Öffentliche Sitzung des Gemeinderates

Die nächste öffentliche Sitzung des Gemeinderates findet am **Dienstag, 25. Januar 2022,** um 20.00 Uhr, **im Bürgersaal des Rathauses Öhningen, Klosterplatz 1** statt.

Sitzungsvorlage

Betreff:
Im Grund 16, Flst. Nr. 2129/7 in Öhningen
Umbau und Sanierung des Gebäudes, Abbruch und Neuaufbau des Dachstuhls
(vereinfachtes Baugenehmigungsverfahren)

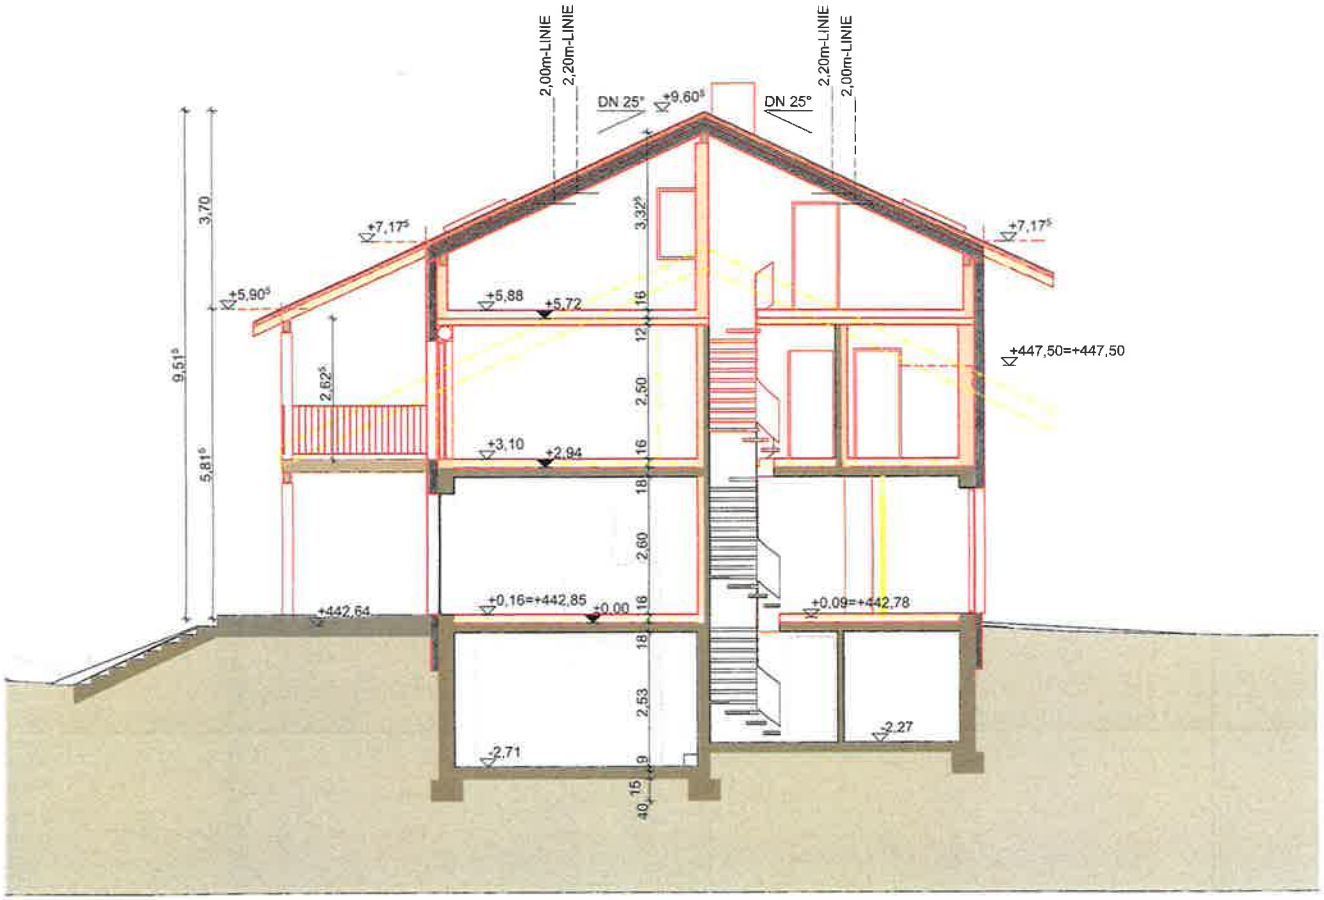
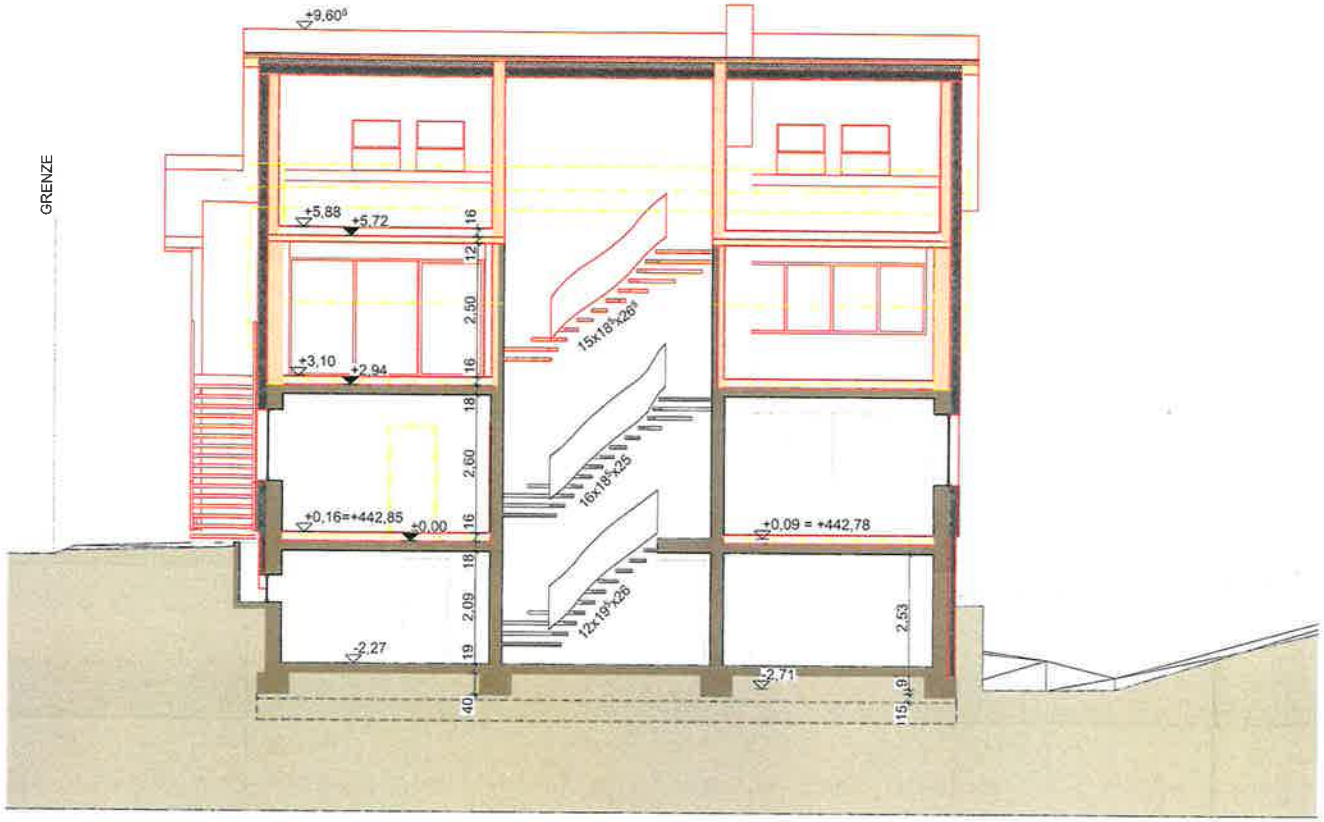
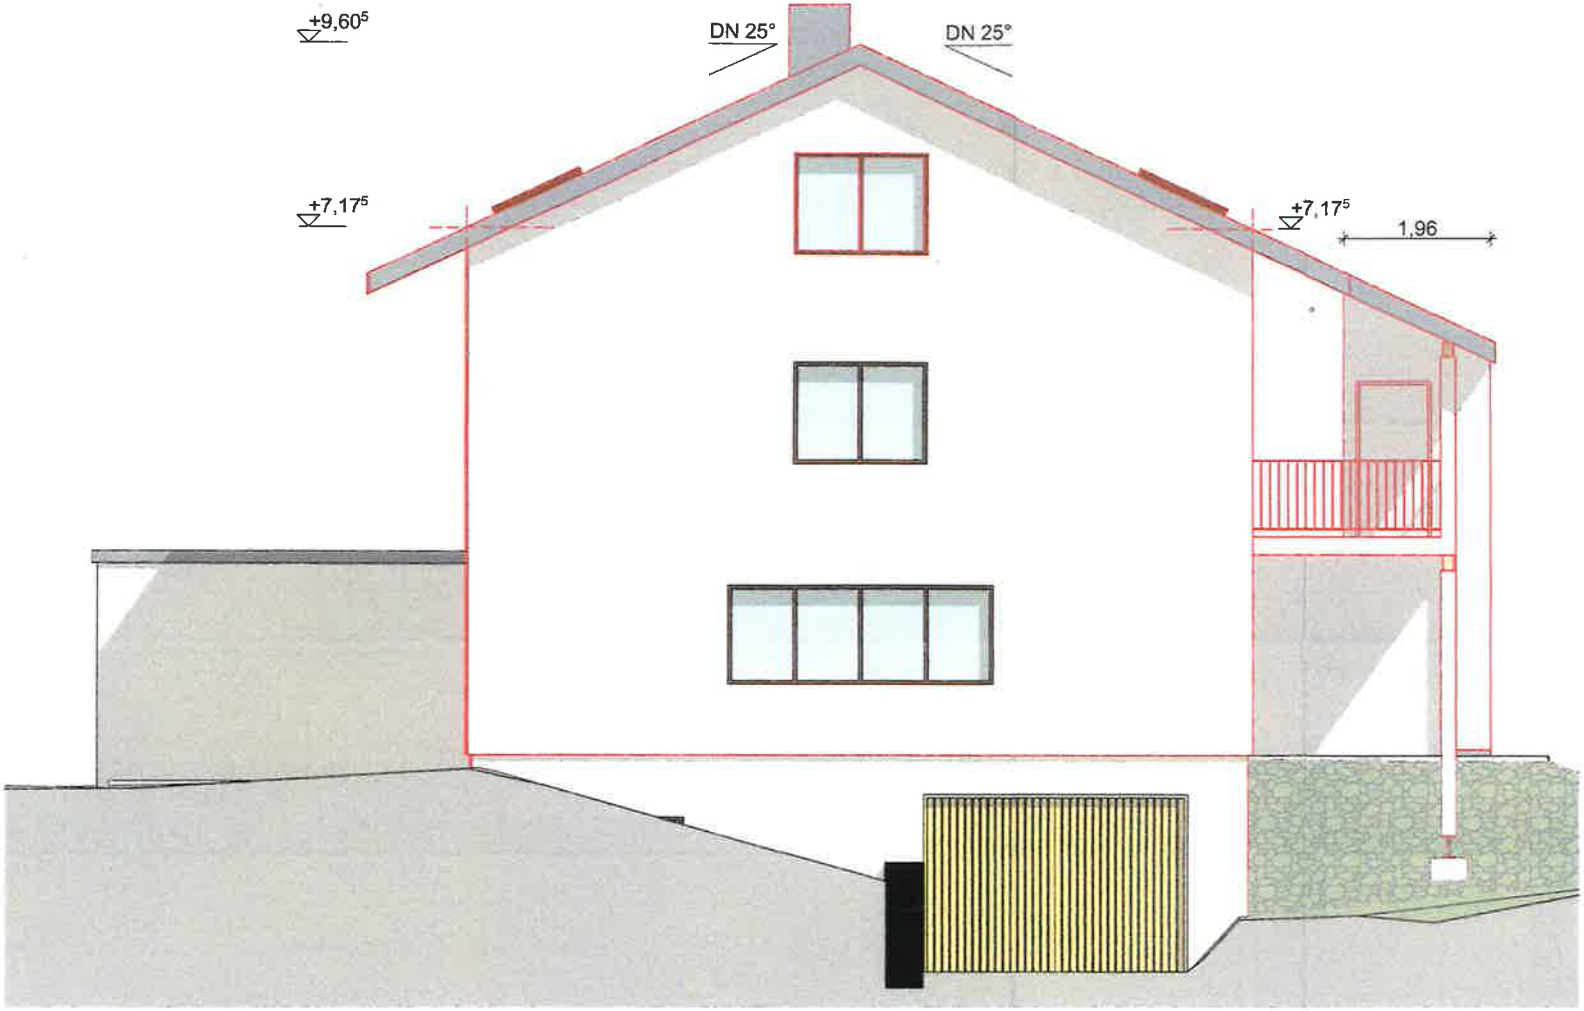
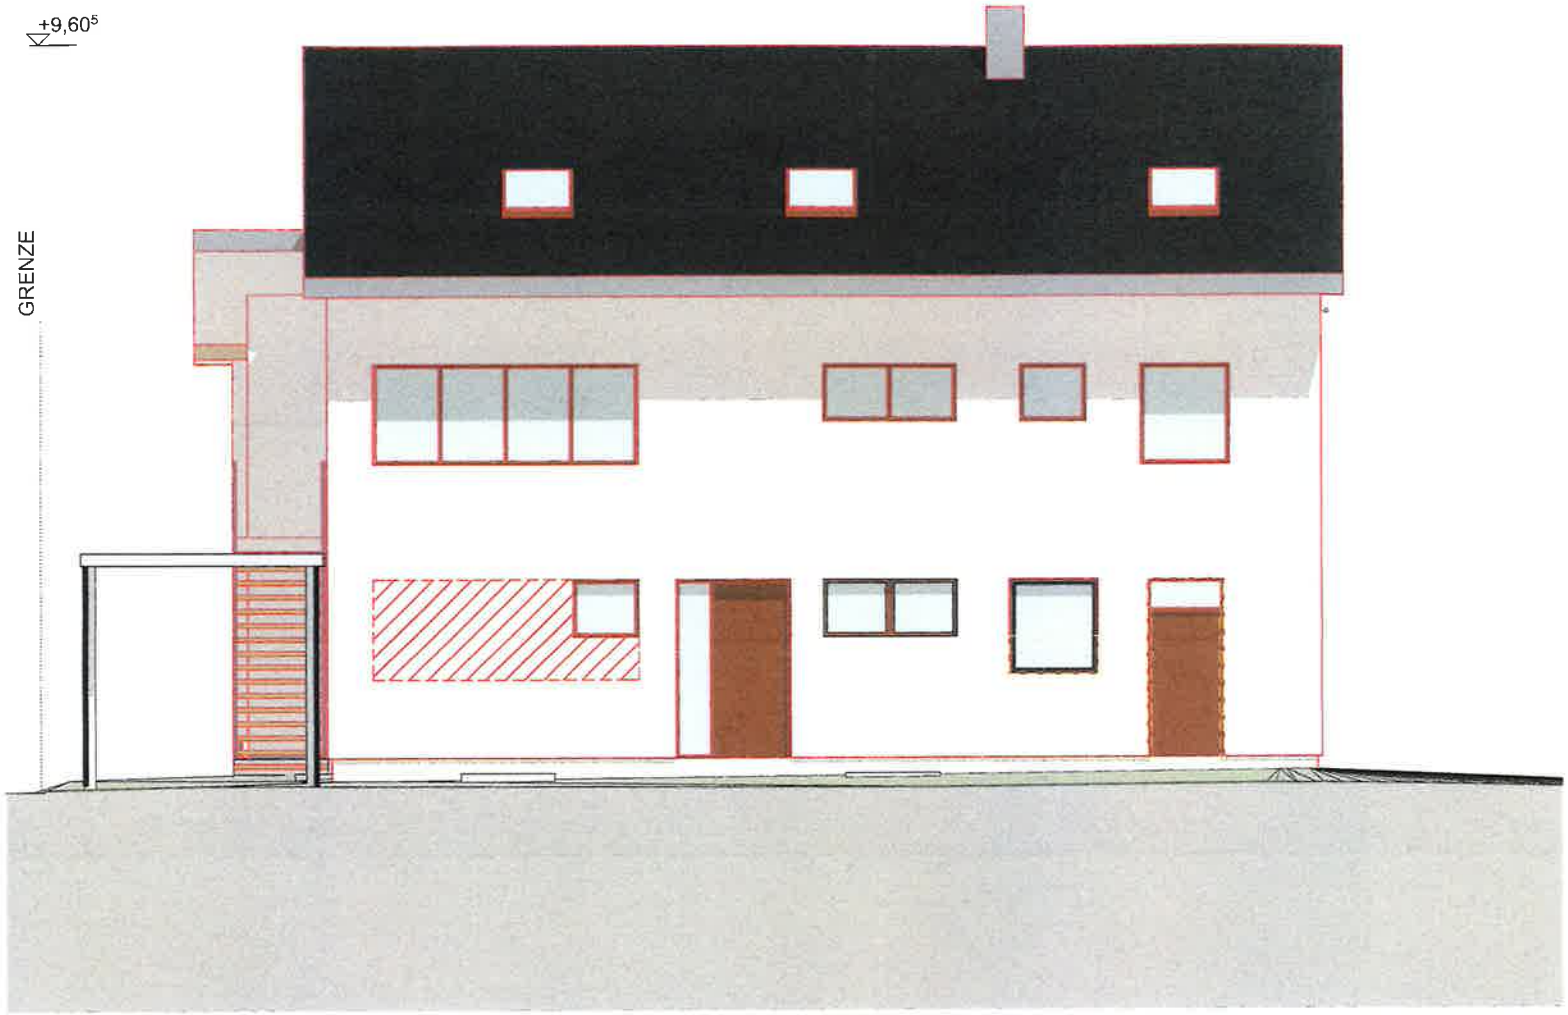
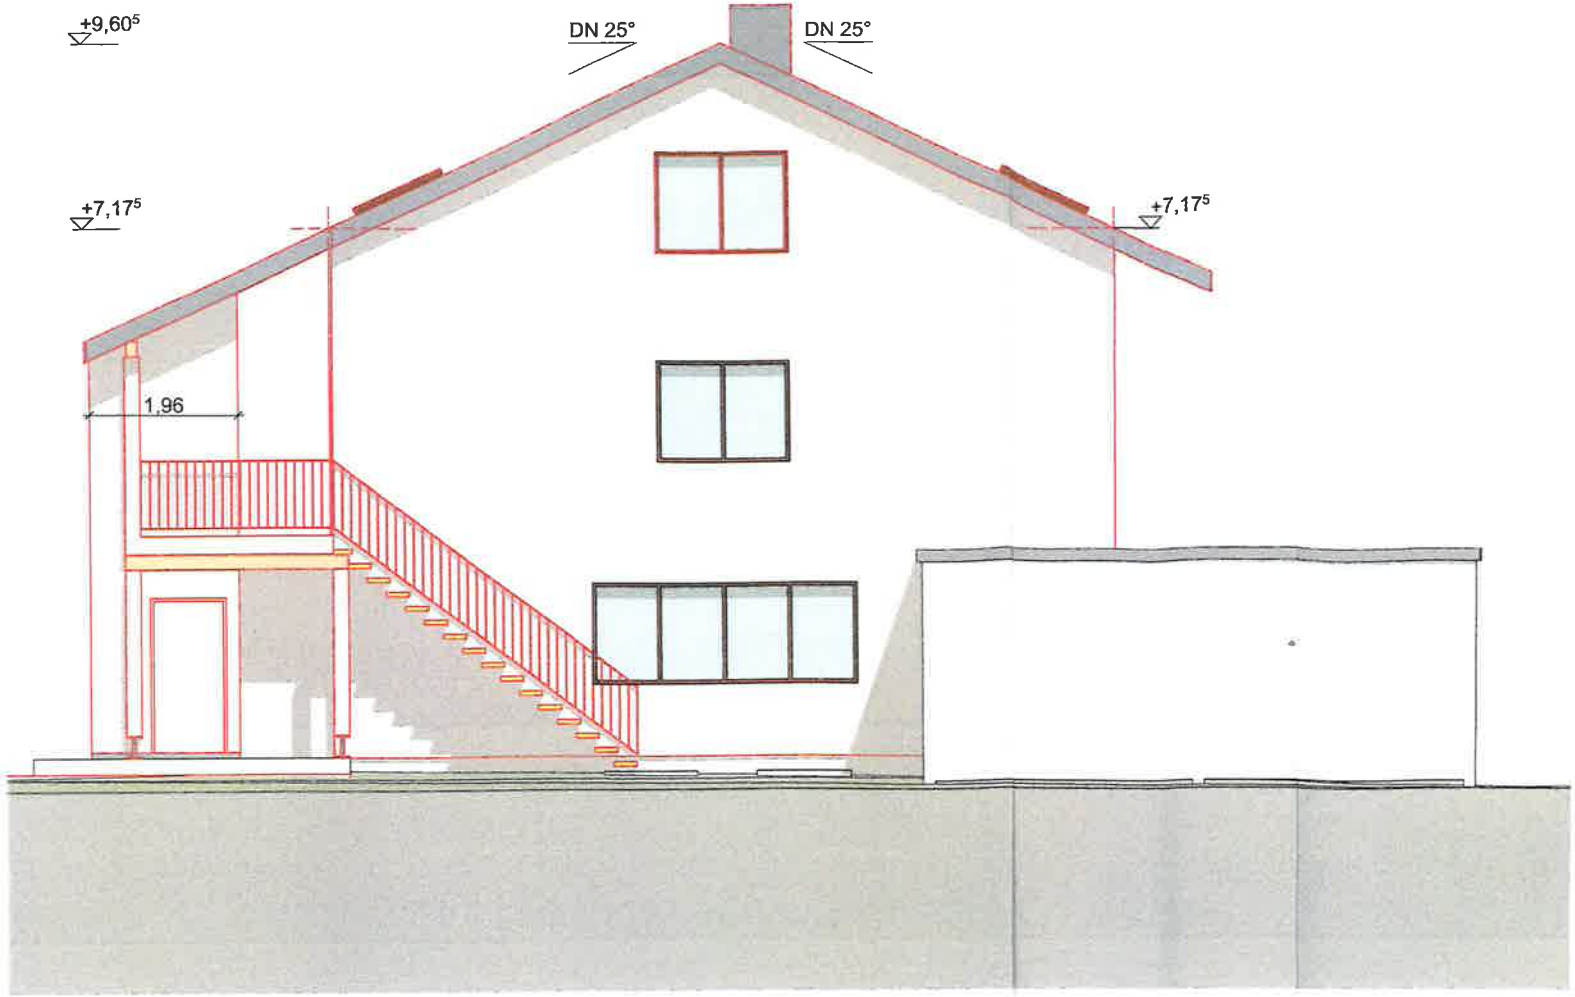
Die Bauherrschaft beabsichtigt das bestehende Gebäude zu sanieren und vollständig neu aufzuteilen. Bislang war das Gebäude mit einer Werkstatt für Artistenbedarf und Kostüme und einer Betreiberwohnung versehen. Die neue Planung sieht vor, dass 3 eigenständige Büroeinheiten geschaffen werden sowie eine Betreiberwohnung realisiert wird. Die Büros haben eine Fläche von 36,5qm, 44,3qm und 55,3qm (136,3qm) die Betreiberwohnung verfügt über eine Größe von 62,5qm. Auch wenn sämtliche Nebenflächen hinzugezogen werden (z.B. Speicher, Heizung usw.) überwiegt die gewerbliche Nutzung. Im Zuge der Maßnahme wird das 1- geschossige Gebäude um ein Stockwerk aufgestockt. Die Firsthöhe steigt von ca. 7,00m auf 9,60m, die Wandhöhe von 4,00m auf 6,60m, die Dachneigung bleibt gleich. Weder die Grenzen welche der Bebauungsplan im Hinblick auf die Höhen setzt, noch Grund und Geschossflächenzahl werden überschritten. Der Bebauungsplan sieht für ein Satteldach eine Dachneigung von max. 30° vor. Hier werden 25° beantragt.

Befreiungen von Festsetzungen des Bebauungsplans werden nicht beantragt und sind nach Auffassung der Verwaltung auch nicht erforderlich.

Die Bauherrschaft bittet jedoch um Abweichungen von bauordnungsrechtlichen Vorschriften (Barrierefreiheit, Brandschutz), hierrüber entscheidet jedoch das Landratsamt.

Das gemeindliche Einvernehmen wird erteilt.
